ESTADO DE SANTA CATARINA
SECRETARIA DE ESTADO DA SEGURANÇA PÚBLICA
CORPO DE BOMBEIROS MILITAR DE SANTA CATARINA

Nota Técnica nº 54/2020 – Altera a IN 14/DSCI/CBMSC

Realizar na IN 14/DSCI/CBMSC as seguintes alterações:

Figura 1 - Exemplo de compartimentação entre unidades autônomas com uso de aba vertical (Art. 20, inc. III) e de compartimentação vertical entre pavimentos conforme Art. 23, inc. III.

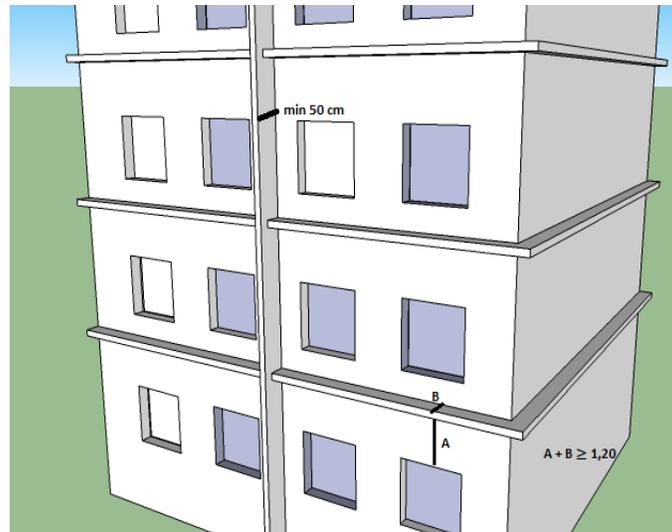
V - Incluir a figura 1 após o Art. 20, bem como renumerar as figuras 1, 2 e 3 que passam a ser as figuras 2, 3 e 4 e suas referências:

III - ter as aberturas situadas em lados opostos de paredes que dividem as unidades autônomas com afastamentos de 1,00 m entre si; esta distância pode ser substituída por moldura ou aba vertical, perpendicular ao plano das aberturas, com 0,50 m de saliência sobre ele e ultrapassando 0,30 m a verga da abertura mais alta; (Ver figura 1)

III - nas edificações com baixa carga de incêndio (até 300 MJ/m²), podem ser somadas as dimensões da aba horizontal e a distância da verga até o piso da laje superior, totalizando o mínimo de 1,20 m. (Ver figura 1)

Figura 7 - Exemplo de fachadas ortogonais.

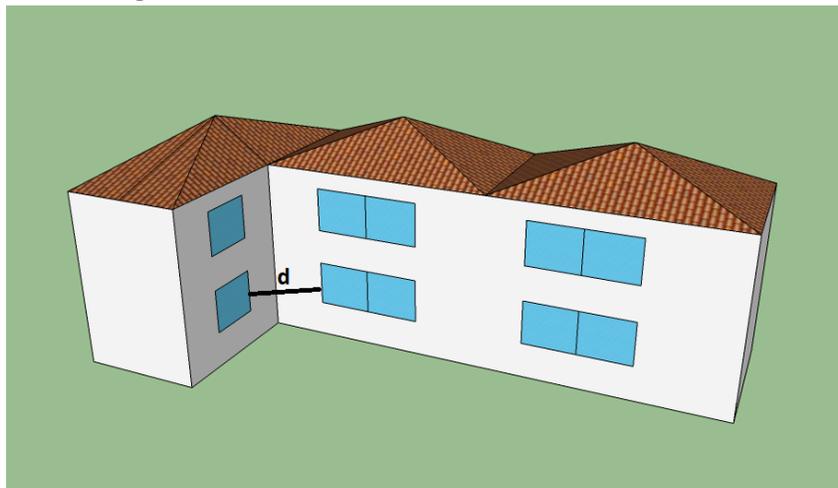
XXVII - Incluir a figura 7 no Anexo D:

Figura 8 - Exemplo de fachadas paralelas

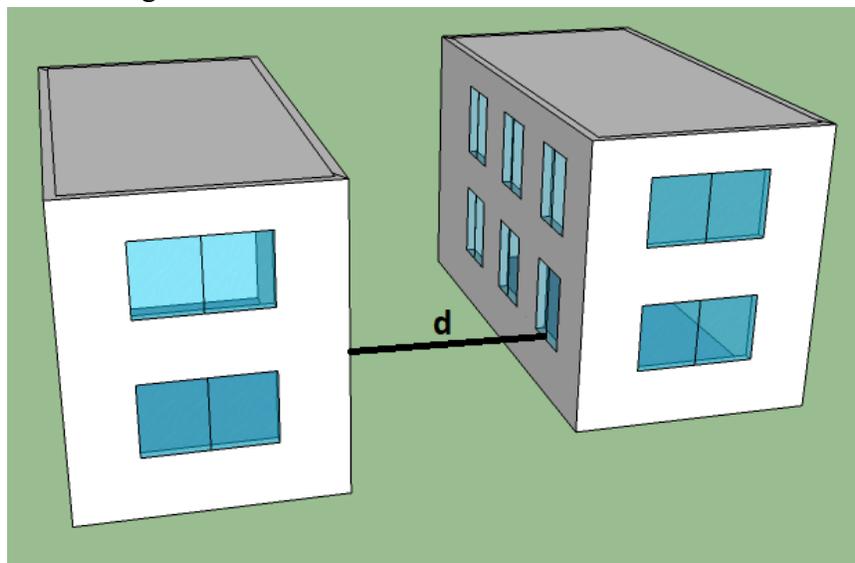
XXVIII - Incluir a figura 8 no Anexo E:
